**Modulo per la presentazione delle osservazioni per i piani/programmi/progetti sottoposti a procedimenti di valutazione ambientale di competenza statale**

ID: Codice procedura (ID\_VIP/ID\_MATTM):10844

Impianto per la produzione di energia elettrica da fonte eolica, costituito da 6 aerogeneratori della potenza complessiva di 37,2 MW, un sistema di accumulo da 25 MW e relative opere connesse in località "Rempillo" nel comune di Pitigliano (GR).

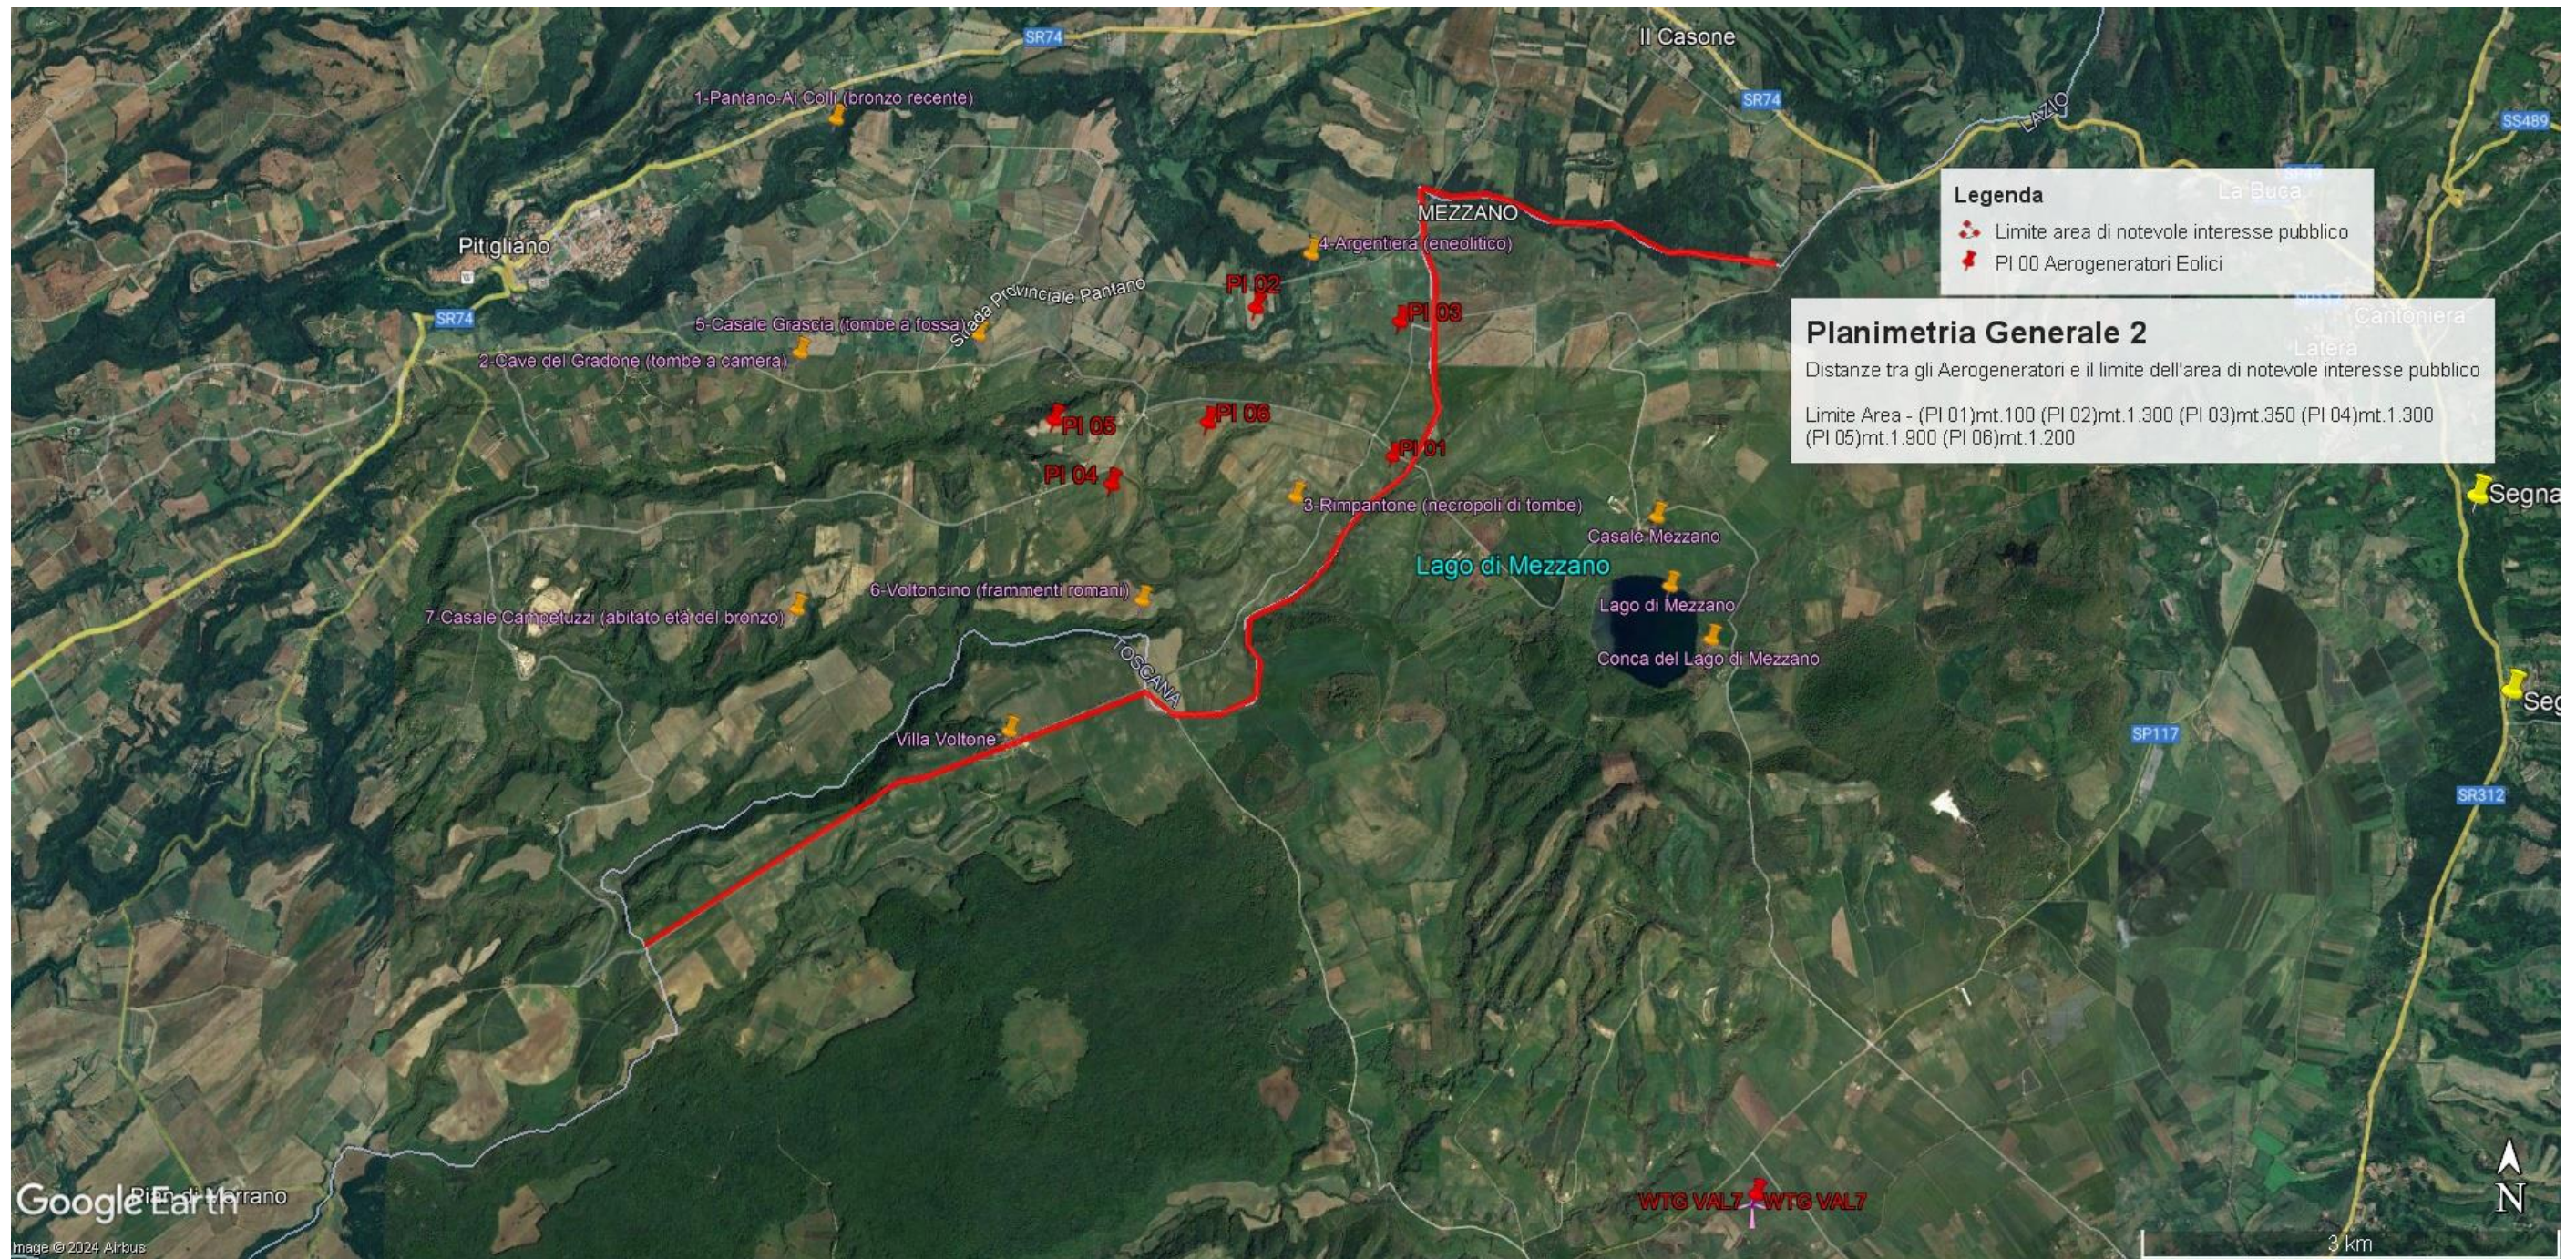
Tornando alla questione di legittimità, alla luce del combinato disposto dal "vincolo sul patrimonio paesaggistico (artt. 136 e ss. e 142 del decreto legislativo n. 42/2004 e ss.mm.ii.) e sui beni culturali" (artt. 10 e ss. del decreto legislativo n. 42/2004 e ss.mm.ii.) e dal comma 8 lettera c-quarter del D.Lgs 191/2021 e ss.mm.ii si evince che, ad oggi, le aree in cui sono previsti gli insediamenti dei sei aerogeneratori dell'impianto eolico denominato "Rempillo" non sono idonee perché ricadono tutte all'interno della fascia di rispetto dei **beni paesaggistici di notevole interesse pubblico denominati "Conca del Lago di Mezzano e territorio circostante" (D.M. 22.05.1976)** comprendente anche il **vincolo "Selva del Lamone" (D.M. 22.05.1984)** tutelati dall'**art. 136 del Codice del Beni Culturali e del Paesaggio** e in particolare un aerogeneratore (P01) è a 100 metri dal primo vincolo citato e gli altri cinque compresi in una distanza massima tra 1 km e 2 km (vedi immagine n. 1 dell'ALLEGATO). Nella fascia di rispetto dei 3 km anche la porzione di vincolo rappresentato dalla Selva del Lamone che gode di altre importanti tutele in quanto Riserva Naturale regionale (L. 394/91 e L.R. 29/97), Zona di Protezione speciale (ZPS) insieme ai Monti di Castro collegati tra loro da una Zona di Conservazione Speciale (ZSC), il sistema fluviale Fiume Fiora-Olpeta. La Selva del Lamone oltre il vincolo paesaggistico di notevole interesse pubblico che la rende area non idonea all'installazione degli impianti FER anche nelle sue fasce di rispetto dei 3 km, gode di un'altra tutela che ne rivela l'importanza di area di importanza internazionale per l'avifauna IBA (012) che viene collegata all'altra IBA (099) Lago di

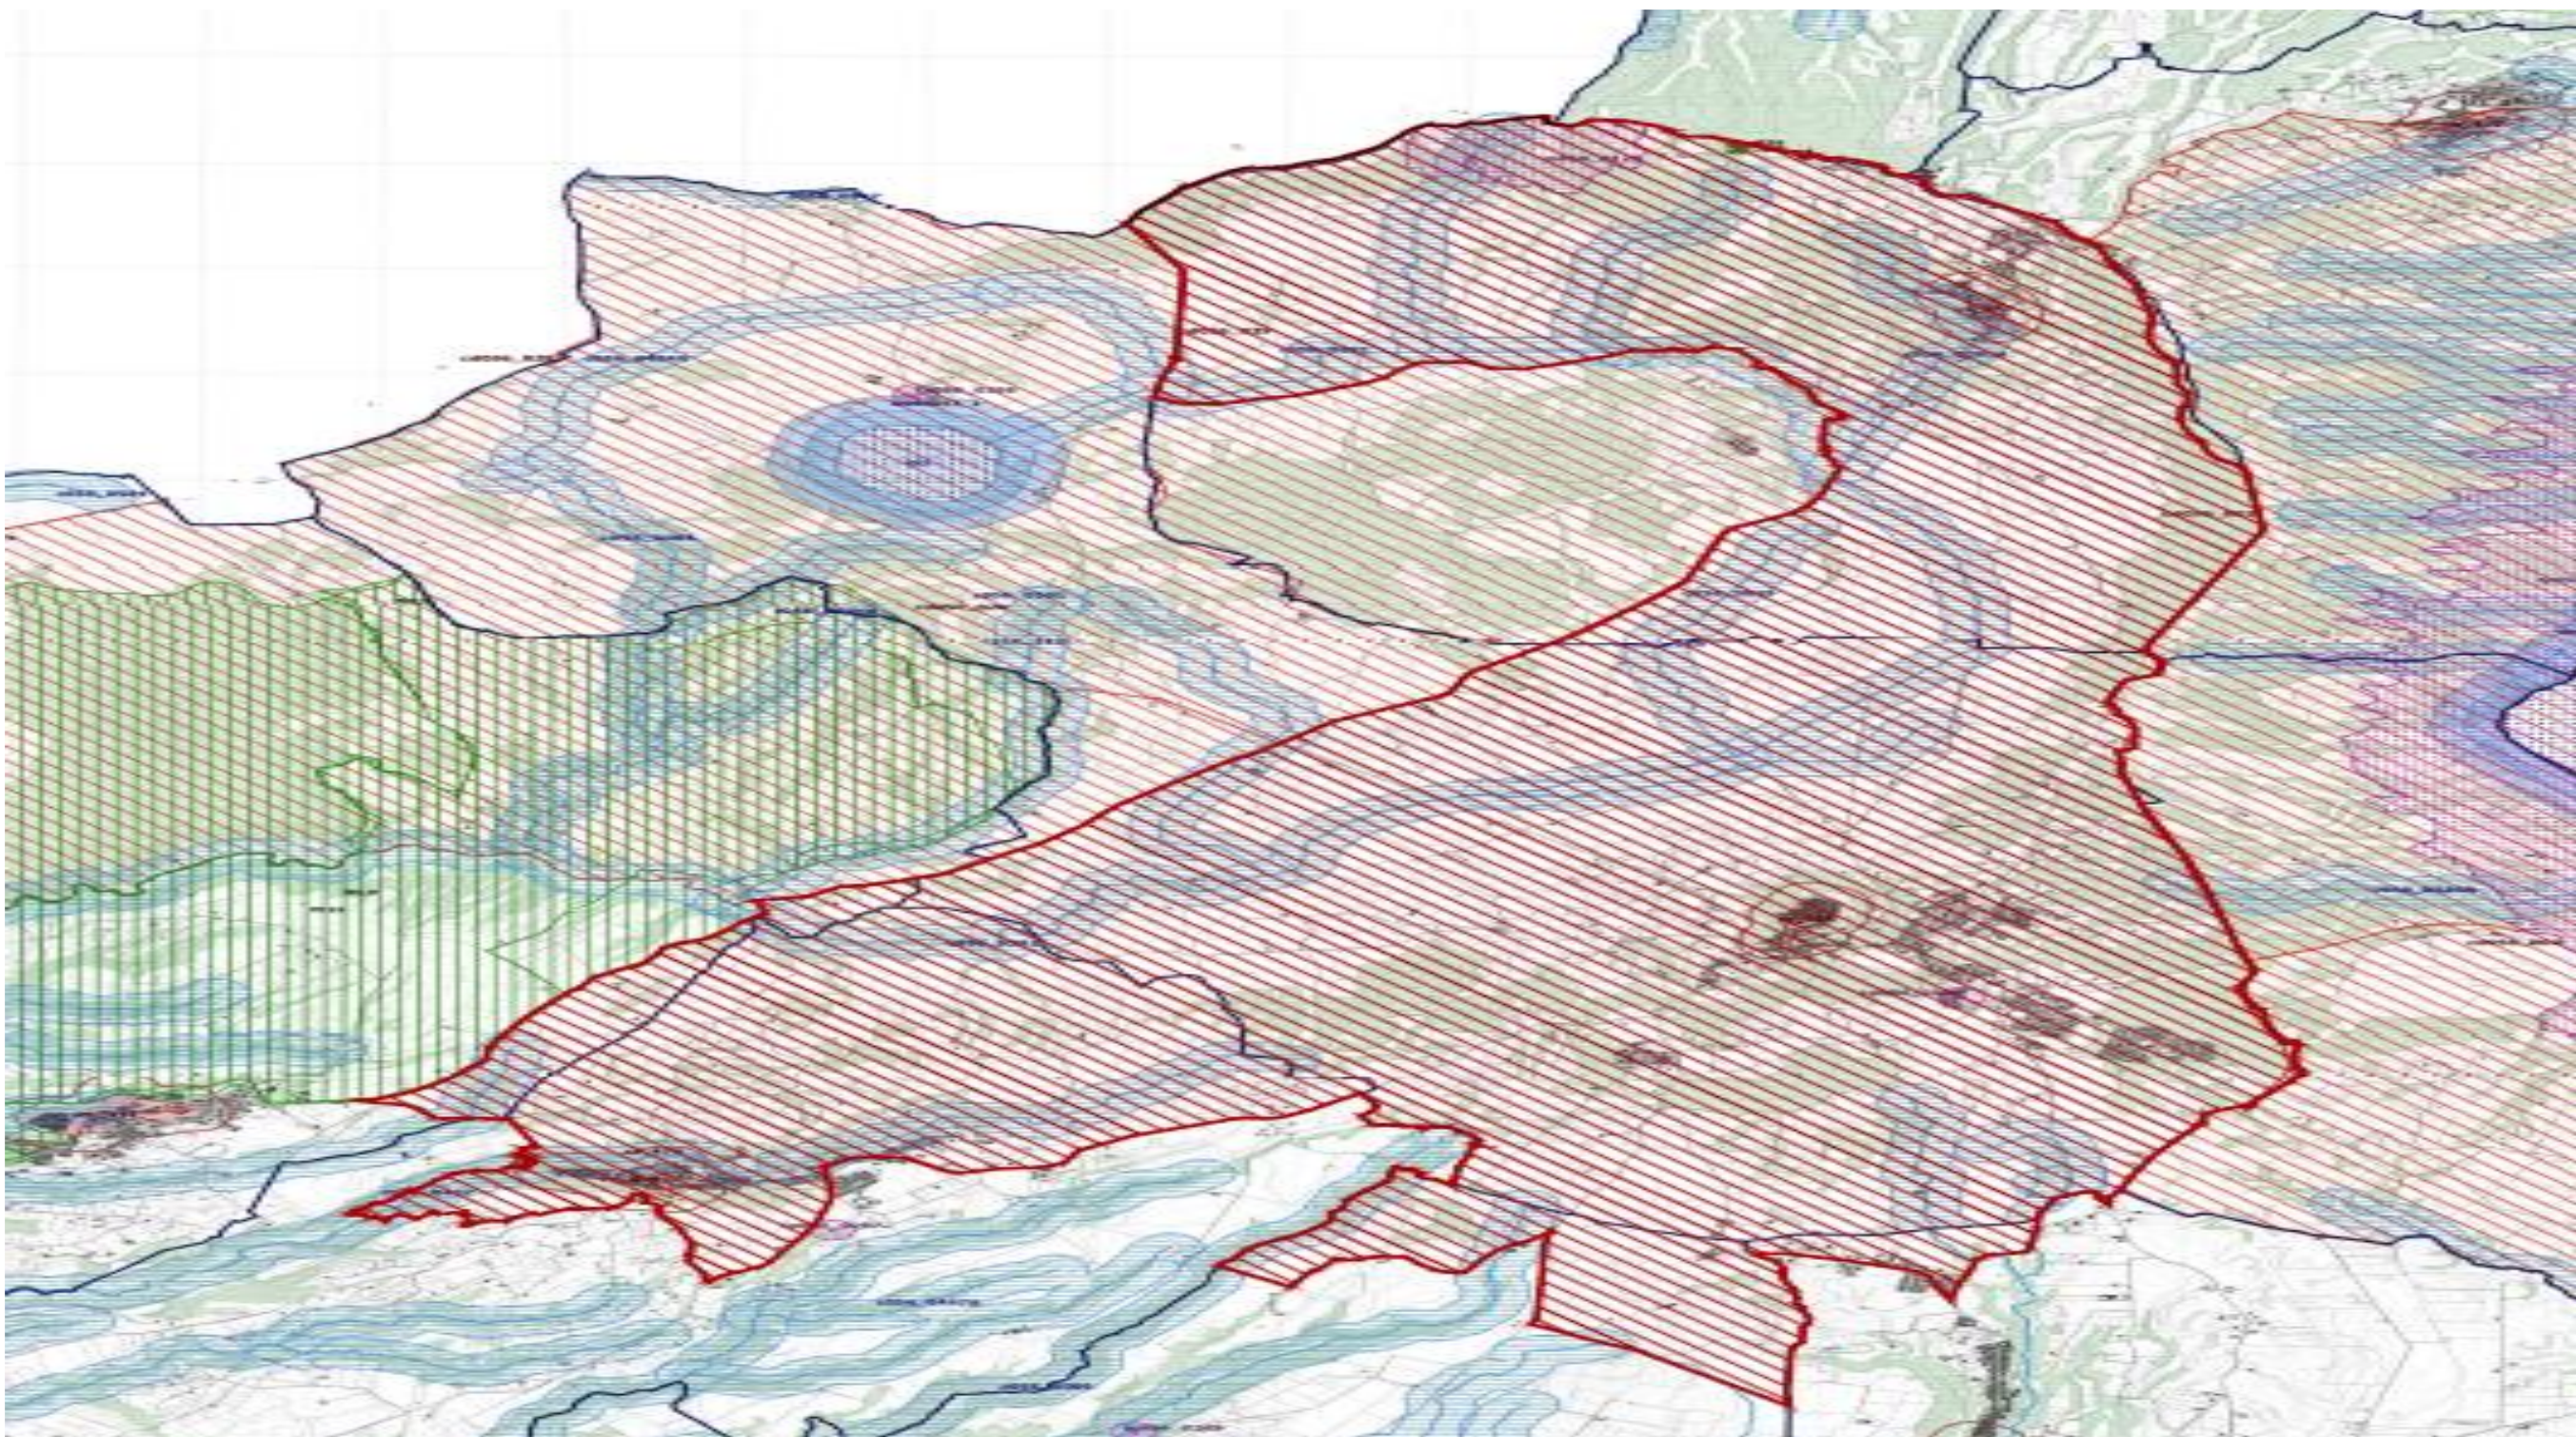
Bolsena attraverso la ZPS Caldera di Latera e la ZSC Lago di Mezzano che insieme sono compresi nel vincolo paesaggistico “ Conca Lago di Mezzano...” e verranno uniti dal nuovo vincolo paesaggistico “*Ambito paesaggistico, geologico e geomorfologico dell’orlo della caldera di Latera e delle sue pendici interessate dai centri eruttivi periferici*” ( si veda a riguardo la proposta pubblicata sul sito del MIC in data 09/08/2023 e l’immagine n. 2 dell’ ALLEGATO) all’area di notevole interesse pubblico “ Conca del lago di Bolsena” (D.M. 24.10.1960). Praticamente una vasta zona che per interesse paesaggistico e naturalistico oltre che storico, archeologico e identitario rappresenta un unicum nel panorama nazionale.

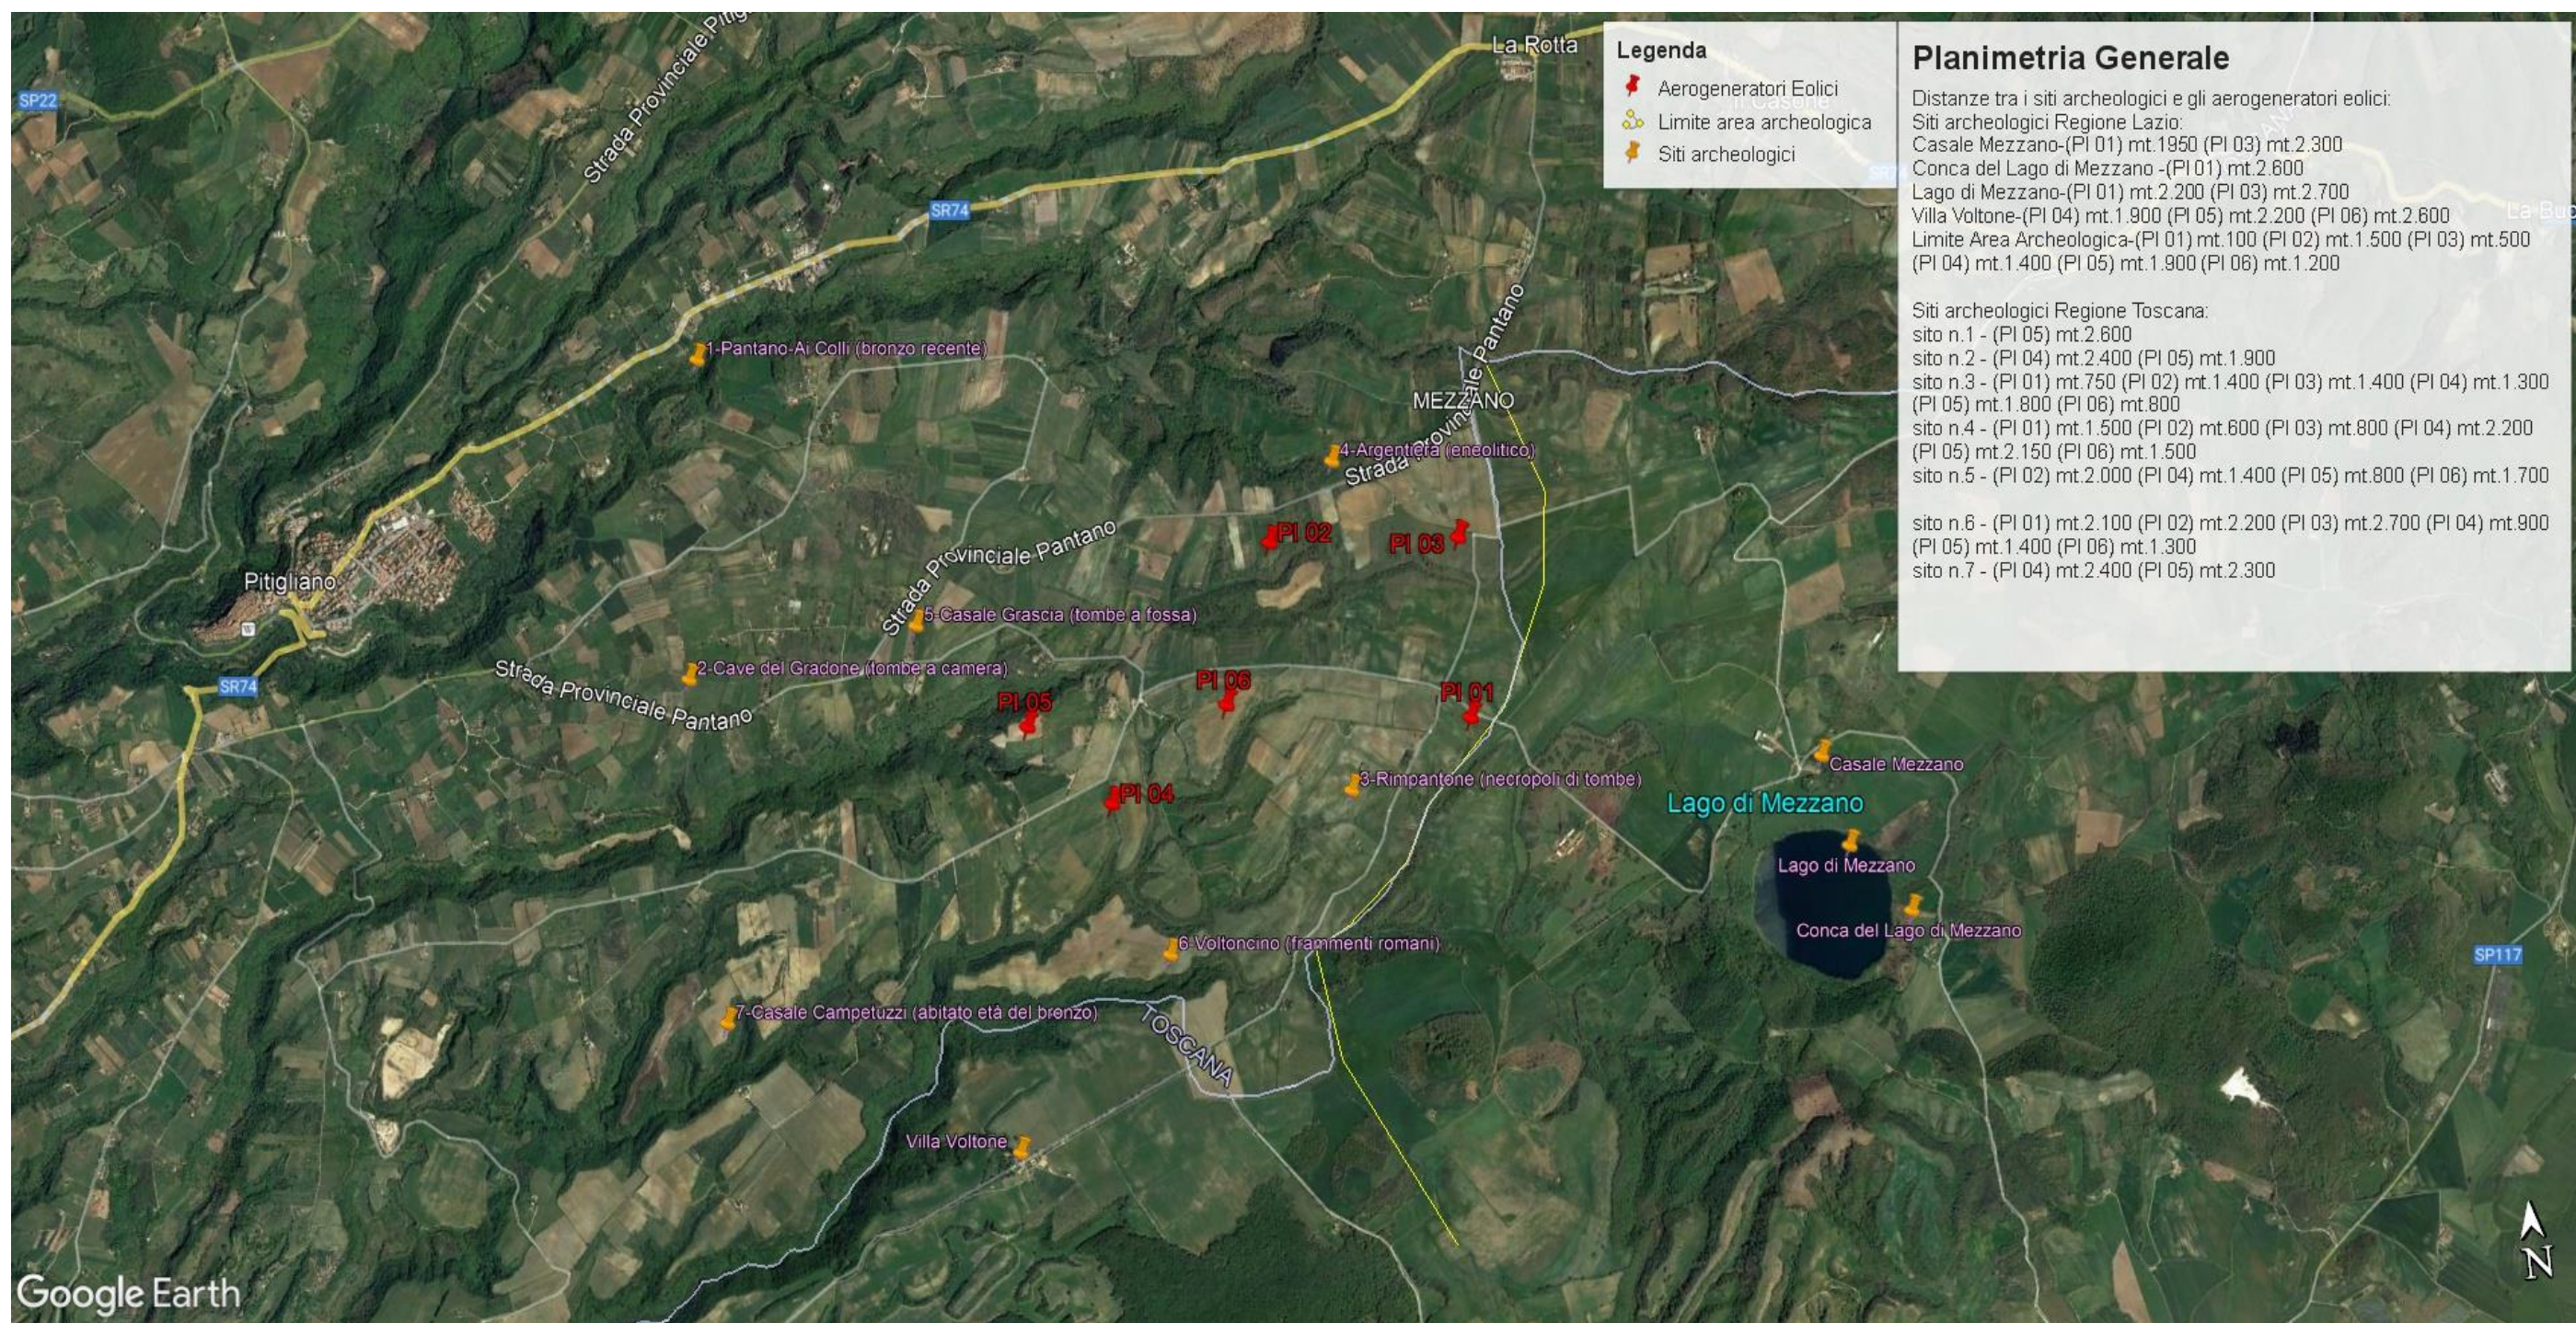
Inoltre, la zona in cui insisterebbe l’impianto eolico industriale Rempillo è compresa nelle fasce di rispetto di 3 km di diversi beni archeologici tutelati dalla parte II del Codice dei Beni Culturali (vedi Allegato, immagine n. 3). Inoltre le pale P04 e P05 ricadono all’interno di un’area archeologica che la Proponente vorrebbe cancellare per il semplice fatto che non è riportata nel documento regionale ma nel documento provinciale come meglio dettagliato nell’Osservazione n. 5. Alla luce di quanto documentato appare chiaro quindi che la collocazione dell’impianto non ha tenuto conto alcuno dei vincoli dell’area nella quale è stato progettato e l’inserimento dell’impianto eolico nel paesaggio e sul territorio non è corretto (Allegato IV delle Linee guida nazionali di cui al D.M dello Sviluppo economico del 10.09.2010).

- h) Le zone di interesse archeologico evidenziate nell'immagine n. 3 a cui si aggiungono anche l'importante abitato protostorico di Sorgenti della Nova e Ruderì del Castello altomedioevale che si trovano a circa 4 km dalle aree in cui è stato progettato l'impianto eolico industriale. Poco più lontano i resti del castello medioevale “Morroneccio”. Nell'area vasta le preziose necropoli eneolitiche (Poggi Alti) ed etrusche di Pitigliano, Sovana e Sorano.
